## パブコメ意見一覧 (WEB 投稿)

### 1：水位計の誤表示

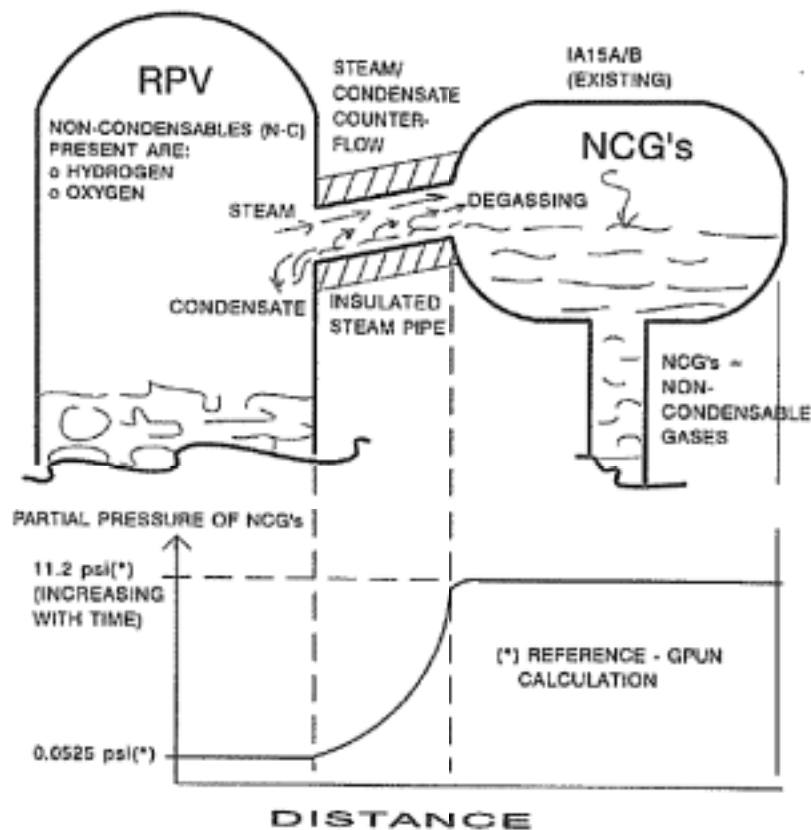
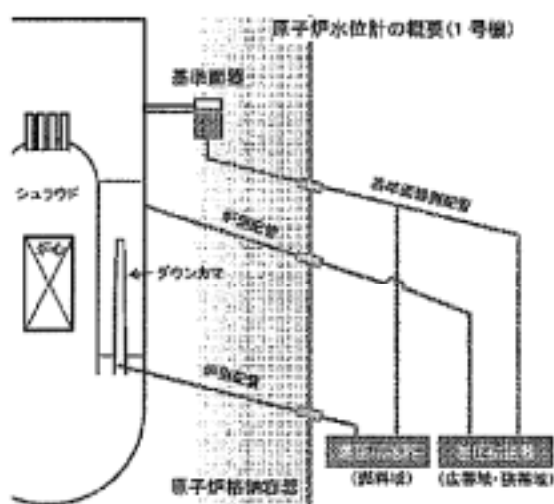
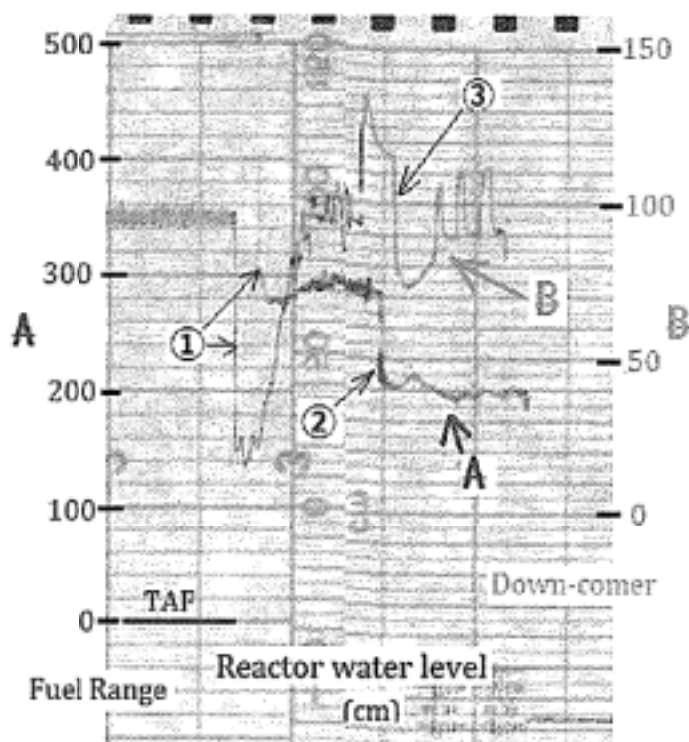
BWR 型原子炉の水位計測に標準的に使われている、差圧型水位計では、実際には水位が低下しているにも関わらず、水位を高く誤表示する事がある。(危機の時に安全と表示する)

福島第一原発1号機では、津波到来の遙か以前に炉水位がTAF（燃料棒の頭の高さ）を下回っていた事が、政府事故調の報告書から読み取れる（この事に、作業に当たった政府官僚も気が付くはずであるが、“津波が原因だ”として、思考を停止したのであるだろうか？）。

### 3：ダウンカマと燃料域間の水の流通

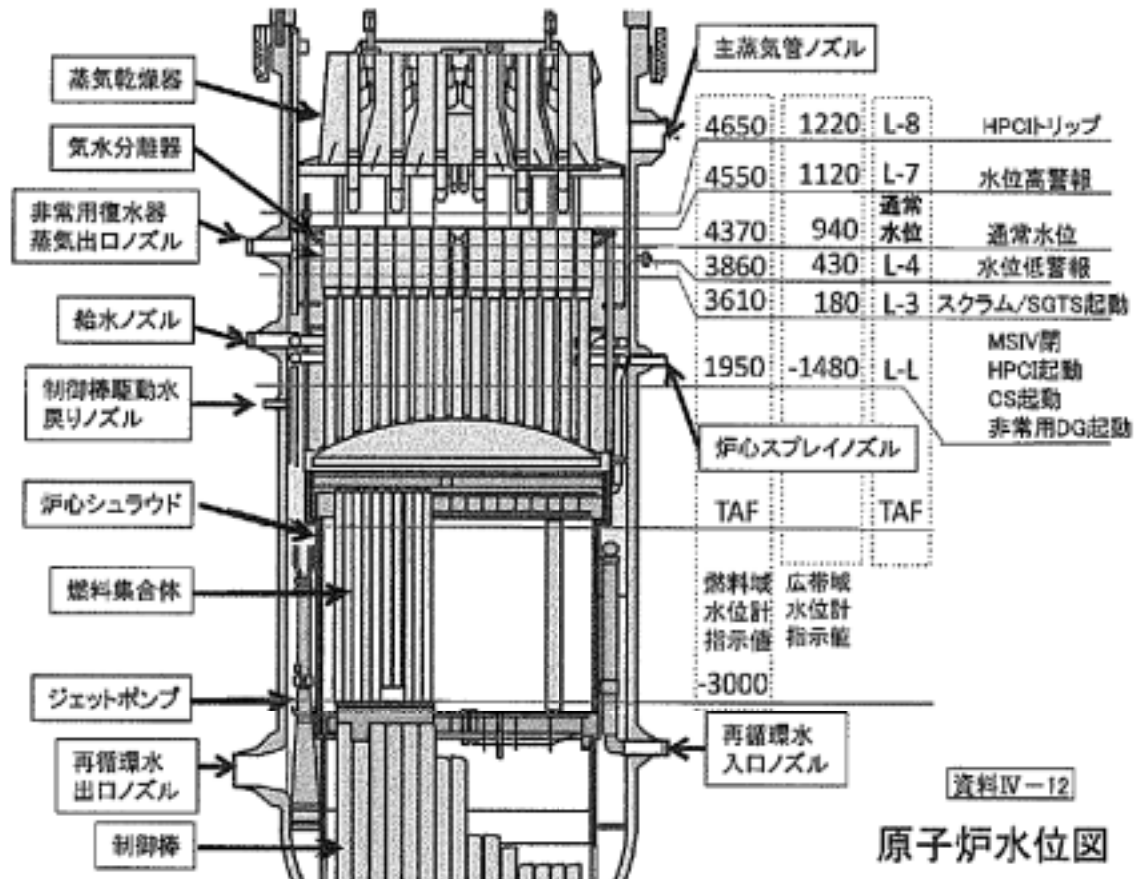
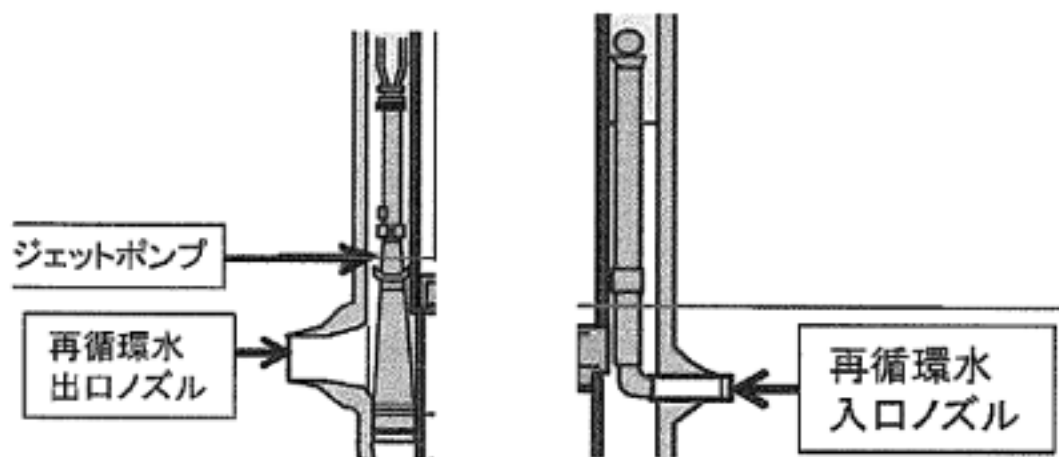
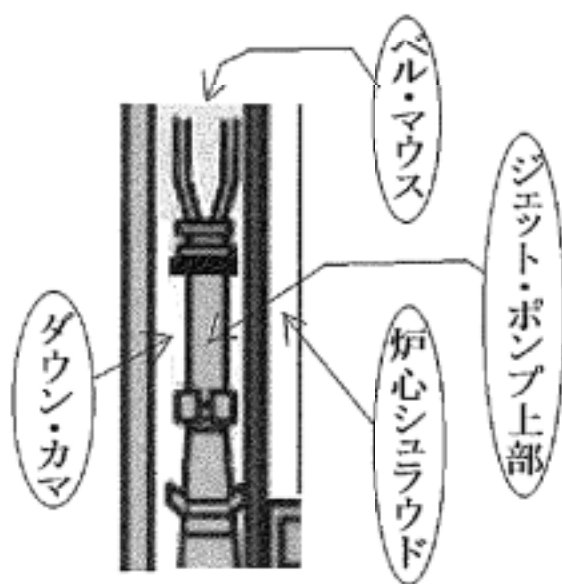
図の下部に出口ノズルと入り口ノズルとが1個ずつ示されている。実際には2個ずつ存在し、2系統の再循環系が存在しているのだが、図は、説明用として一系等分が表記されている。

再循環系に存在する（上図には示されていない）再循環ポンプが、図の左下に記載された再循環水出力ノズルから、ダウンカマ内の水を引き込み、図の右下に記載された再循環水入口ノズルへ高圧で送り込む。再循環ポンプの駆動電源は、中間にトルクコンバーターを挟み込んだ交流モーターと周波数可変型交流発電機が使用されていて、出力交流の周波数を変えることによって、再循環水入口ノズルに送り込む水量を調整できるしくみとなっている。

給水ポンプの流量 スクラム前から、津波到来前後までの図

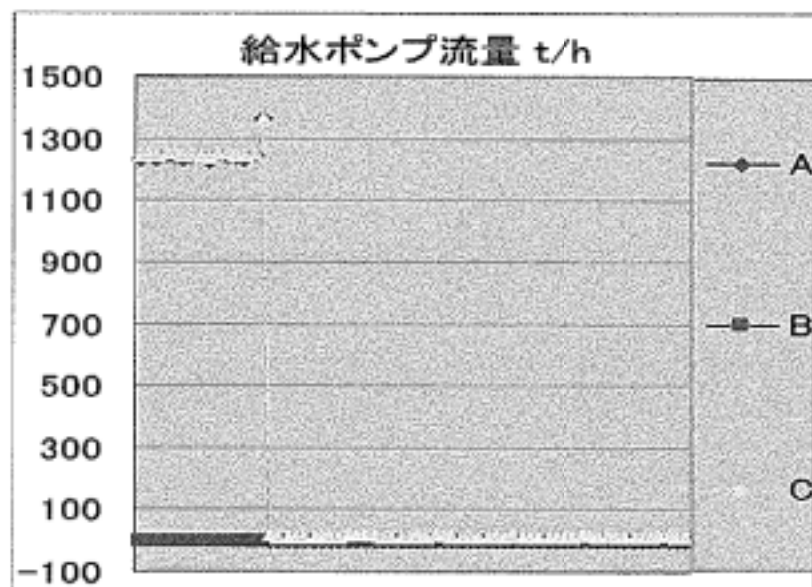
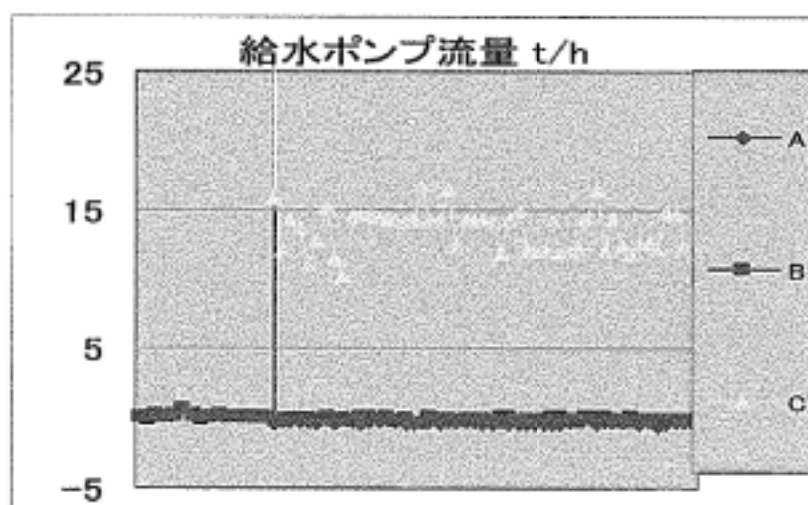
給水系には3台の給水ポンプが用意されていて、内1台は非動作でバックアップとして待機状態となっている。3台の内2台は蒸気駆動のポンプであり、高圧タービンを回した後の蒸気を動力源としている。スクラムをかけた後にMSIV(主蒸気隔離弁)を閉じたので、高圧タービンへの蒸気供給が停止し、給水動作も停止となった。残りの1台は、電源駆動のポンプであるが、こちらも発電中止、そのわずか後に起きた外部電源喪失により稼働出来ない状態となった。

福島第一1号機では給水ポンプAと給水ポンプCとが現用で、給水ポンプBが待機状態となっていた事が、上図から読み取れる。現用であったAとCとも停止した様に見えるが、停止を確認する目的で、縦軸を拡大し、次図に示す。

第3.15-3図 から 原子炉上部を抜き出した図

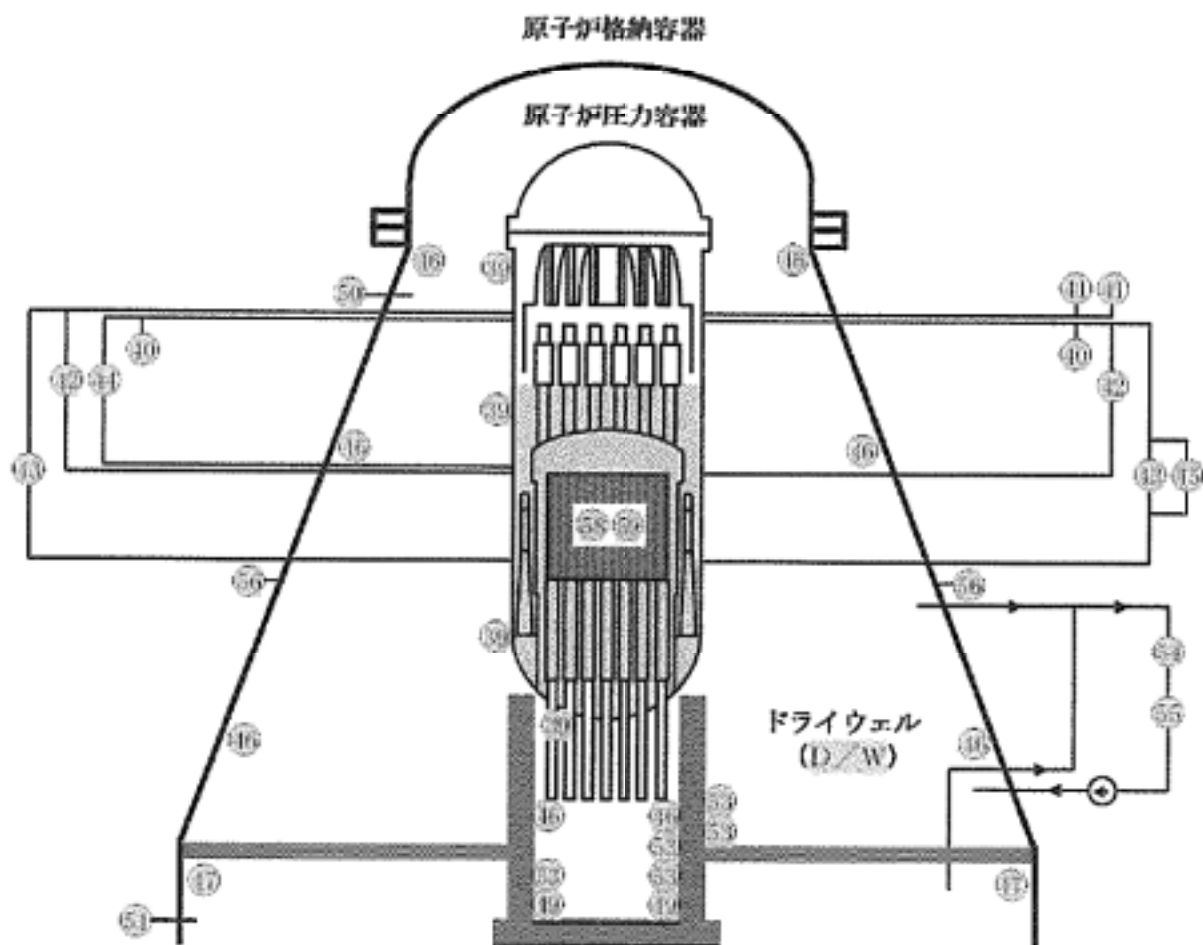
以上の様に、設置許可基準規則第43 条第2 項三に関する、日本原子力発電株式会社の基本方針は

重要代替監視パラメータを計測する設備は  
重要監視パラメータと異なる物理量の計測  
又は  
重要監視パラメータと異なる測定原理  
とする。

可能な限り、多様性を持った計測方法により計測する 事を 宣言している。

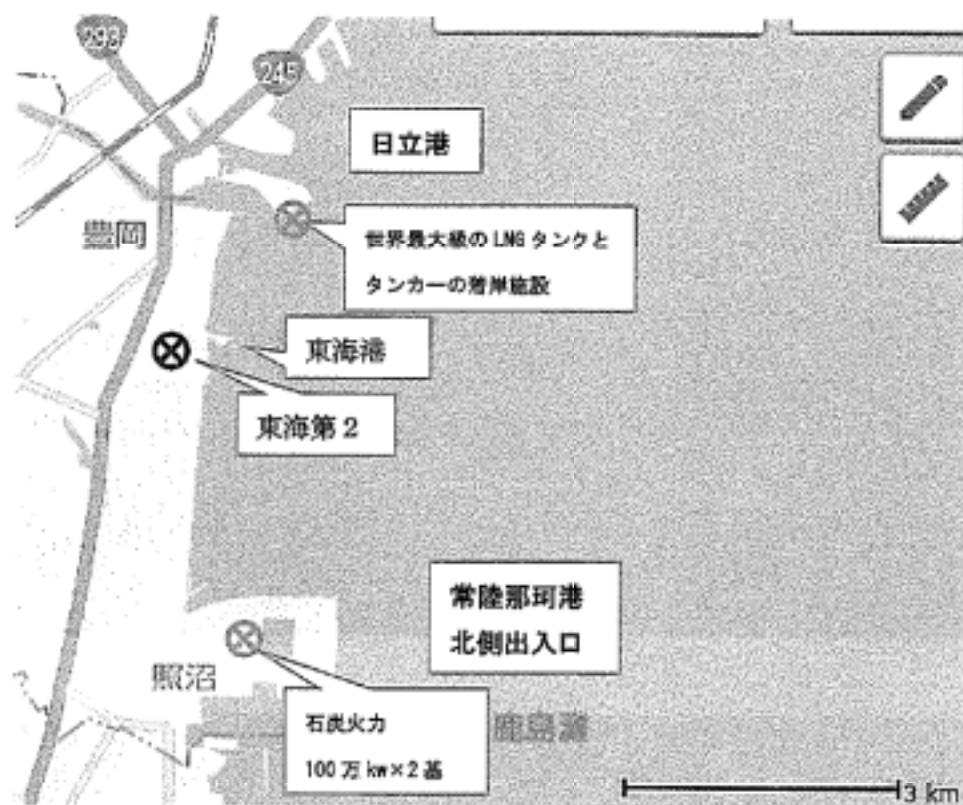
津波で操縦不能となった大型船舶から、いかなる防潮堰も建屋自体も破壊から逃れられないのではないか。
